BRUXELLES. Place des Palais, 7 (arch. Barnabé GUIMARD / J.B.V. BARRÉ) (= Classé 22 décembre 1951 / Inventaire)

PERMIS UNIQUE: Restaurer des façades (dont deux sont classées) et rénovation des toitures, avec : - isolation des pilastres 1er et 2ème étages, - restauration des châssis, - isolation des toitures, - installation de panneaux solaires aspect zinc sur les toitures, - mise en place d'une verrière solaire BIPV au-dessus de l'Atrium

Avis conforme de la CRMS
(suite à la demande de complément d'informations)

Dérochage de l'enduit ciment existant et application d'un enduit thermo-isolant (chantier test) : Documents extraits du dossier

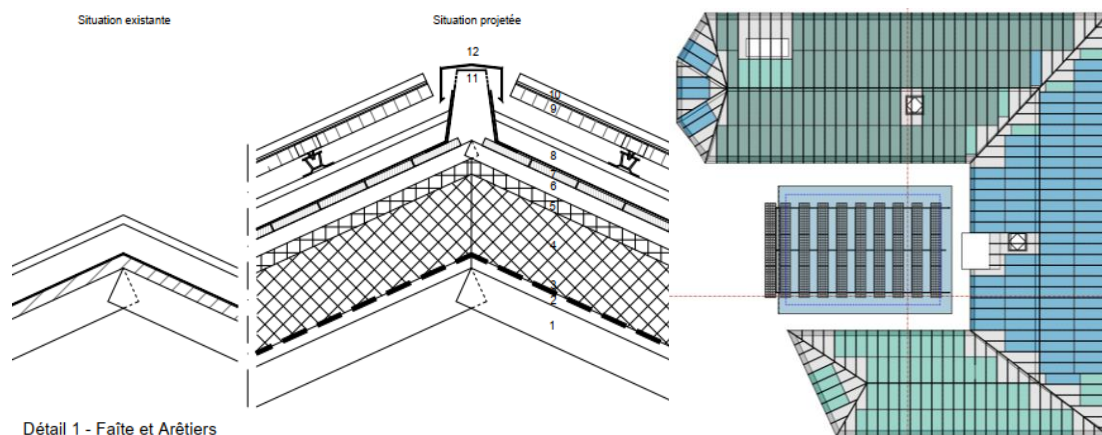
La CRMS est défavorable à l'intervention consistant à dérocher l'ensemble de l'enduit ciment et à le remplacer par un nouvel enduit isolant sur les pilastres des 1^{er} et 2^e étages et sous la corniche. Malgré le soin apporté à la réalisation du chantier test, et même si le nouvel enduit proposé dispose de références d'application (en contexte patrimonial) et allie un aspect visuel traditionnel (composition à la chaux) à des améliorations énergétiques, l'intervention de dérochage de l'enduit ciment (encore adhérent), qui date de ca. 1906, est techniquement lourde et dommageable pour la conservation de la maçonnerie de briques, qui semble globalement bien conservée jusqu'ici.

Le gain énergétique de l'opération (cf. calculs dans les compléments d'informations) est peu significatif dans la stratégie globale et pourrait facilement être compensé par une intervention sur les vitrages, ou une isolation ponctuelle côté intérieur derrière les radiateurs, ou encore par une intervention directement sur l'atrium (cf. avis sur ce point ci-dessous).

Vu la bonne tenue de l'enduit depuis ca.1906, le risque pour la brique et l'absence de problématiques de condensation côté intérieur et compte tenu du faible ratio énergétique de l'intervention dans l'effort général, la CRMS demande de s'en tenir à une opération de restauration classique d'enduit avec une remise en peinture. Cette formule permettra également de mieux respecter les détails des moulures et les retours d'ébrasement et d'éviter des raccords complexes avec l'aérogel.
